Beason 31 alt 1  
10 mm større rundt om for att  
tecka skruvhål etter plexi  
Ramens bredde: 27 mm  
Hål i båt måste skåras opp 10 mm

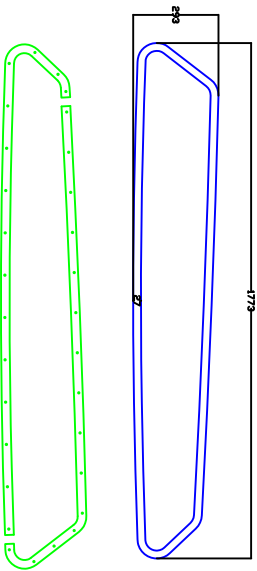
Beason 31 alt 2  
Rammen er bredde 10 mm rundt om  
for att tecka skruvhål etter plexi  
Ramens bredde: 37 mm  
Ingen skårning i båten behövs
